Avis délibéré de la mission régionale d'autorité environnementale sur le remplacement du télésiège de Pré Richard par une télécabine par la commune de Bernex (74)

Avis n° 2025-ARA-AP-1953

Avis délibéré le 28 octobre 2025

Figure 2: Projet de télécabine, avec localisation du projet de luge - Source : dossier

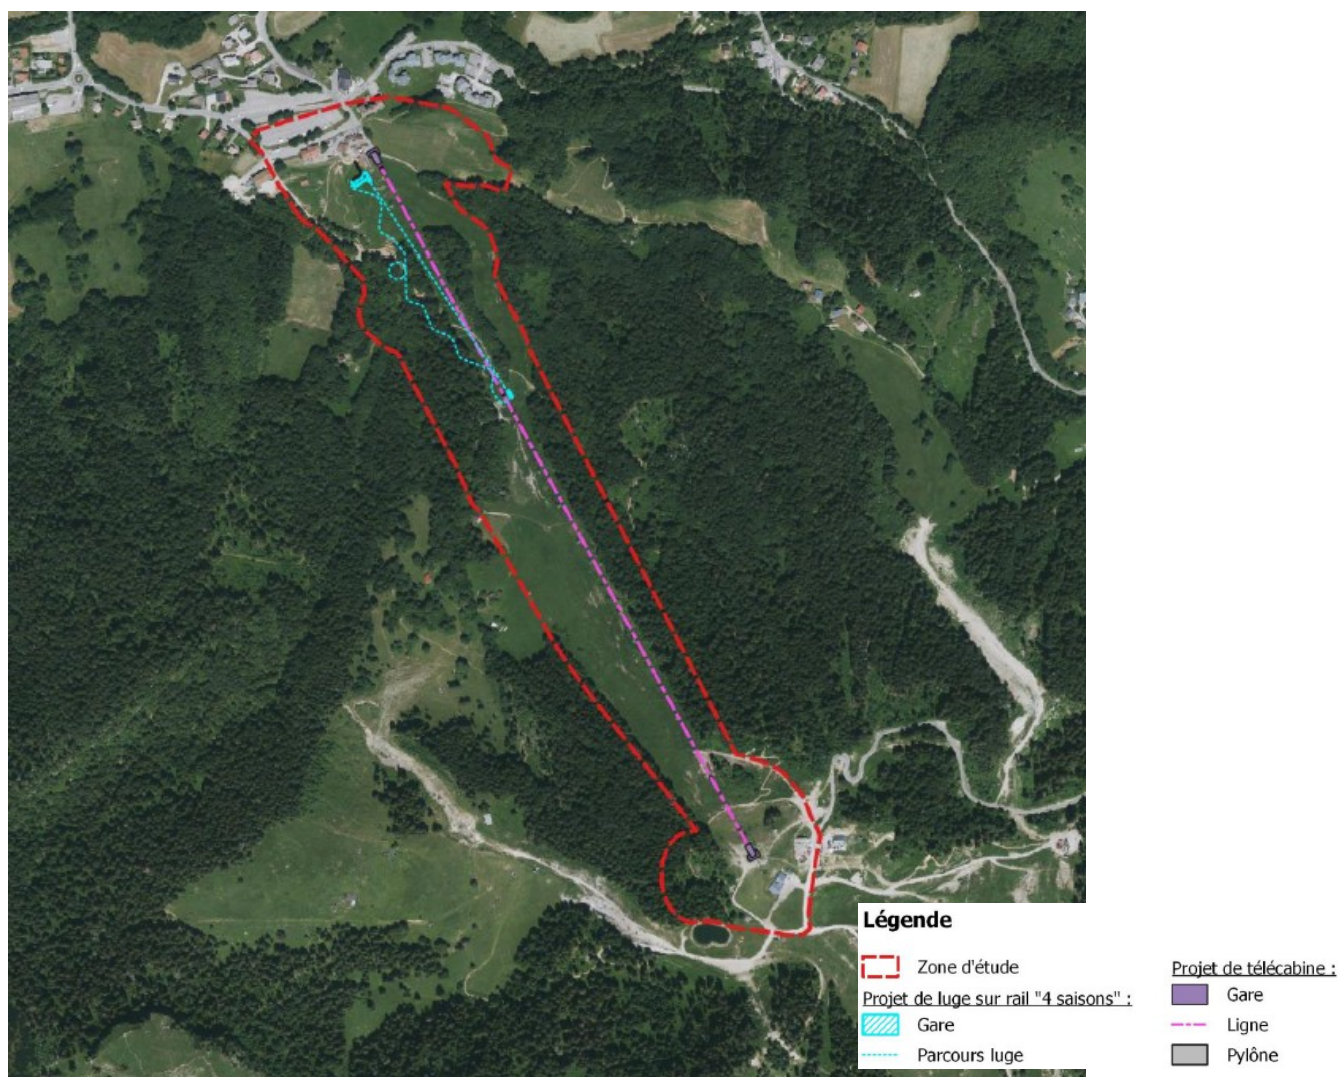
Un ensemble de terrassements est visible sur les photos aériennes du domaine skiable (visibles sur les figures 1 et 2, et sur la base de données ortho IGN de 2023¹⁰), mais ne semblent pas avoir fait l'objet d'une étude d'impact, ou de demandes d'examen au cas par cas¹¹. Il est nécessaire de lever l'incertitude sur la nature exacte de ces travaux et leur bonne prise en compte de l'environnement¹². Un décapage des sols au droit du site est également mentionné.

L'Autorité environnementale recommande de lever l'incertitude sur la nature des travaux visibles sur photographies aériennes, de vérifier leur juste prise en compte de l'environnement et, le cas échéant, d'évaluer leurs incidences et de prévoir des mesures au regard des impacts, dont de compensation.

Figure 3: Perspectives d'enneigement en montagne sur 175 stations de ski françaises (Bernex se situant tout au Nord) - Source : <https://tc.copernicus.org/articles/13/1325/2019/>

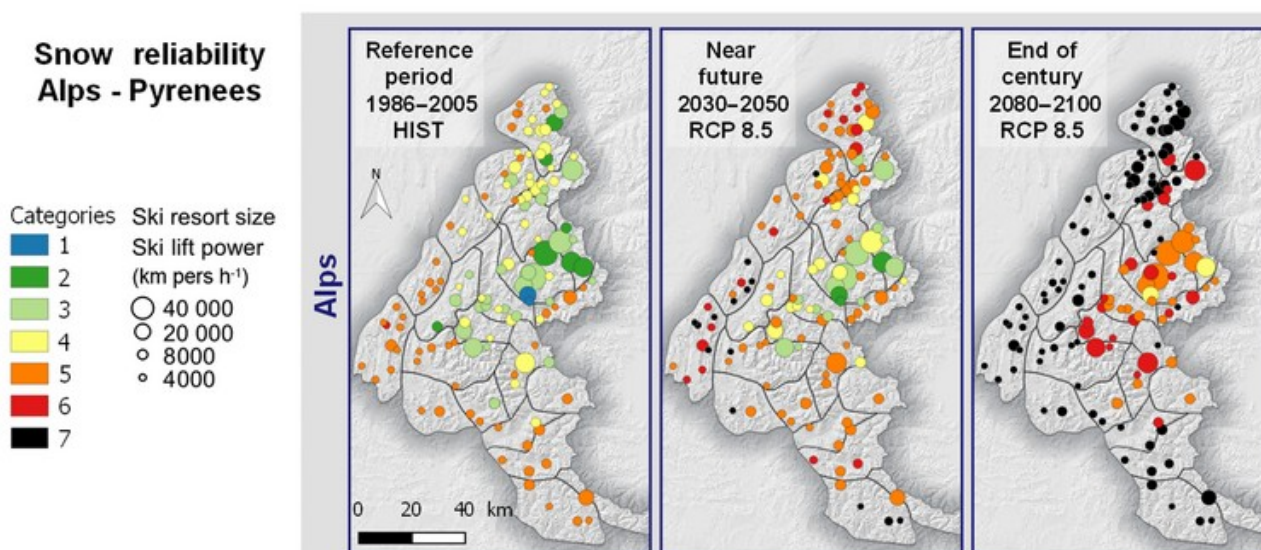
L'étude d'impact omet l'évaluation des besoins futurs en eau dans le contexte du changement climatique. De même, les périodes de froid favorable à la production et au maintien d'un manteau neigeux, devraient être amenées à se réduire à l'avenir (cf figure 3 *supra*).

L'Autorité environnementale recommande, par suite de la nécessaire évaluation de la vulnérabilité de la station au changement climatique, de :

- **s'assurer de l'absence de vulnérabilité au changement climatique des installations projetées ;**
- **intégrer à l'évaluation environnementale du projet d'ensemble toutes les opérations retenues à des fins d'adaptation au changement climatique ;**
- **présenter l'adéquation de la ressource en eau disponible avec les besoins actuels et futurs, notamment avec l'augmentation de la consommation attendue pour produire de la neige de culture, en prenant en compte le changement climatique.**
